Nota beantwoording zienswijzen

Ontwerpbestemmingsplan Land van Essche III

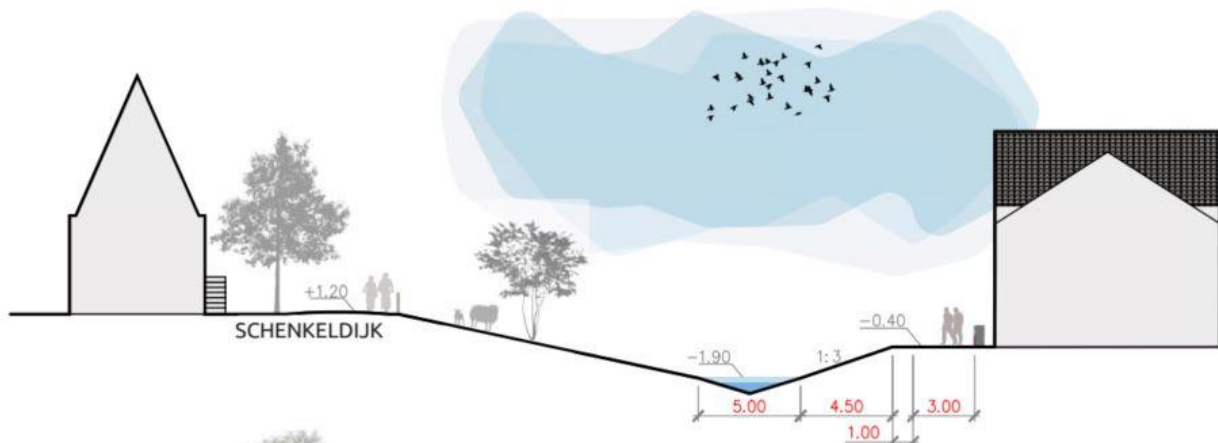
Omwonenden willen graag verduidelijking over de fasering van het plan. Men wil actuele inzichten die rekening houden met belemmerende externe factoren zoals bouwpreizen en nadere onderzoeken die worden uitgevoerd.

De start van de bouw en ook de fasering van de bouw is afhankelijk van diverse externe factoren. Naar de huidige inzichten is de fasering beoogd zoals aangegeven in onderstaande tekening. De huidige prognose gaat uit van start bouw in de 2^e helft van 2023. Zoals aangegeven is dit afhankelijk van meerdere factoren en daarom is deze planning en de fasering onder voorbehoud. Het bestemmingsplan regelt de fasering niet en kan dit ook niet regelen.
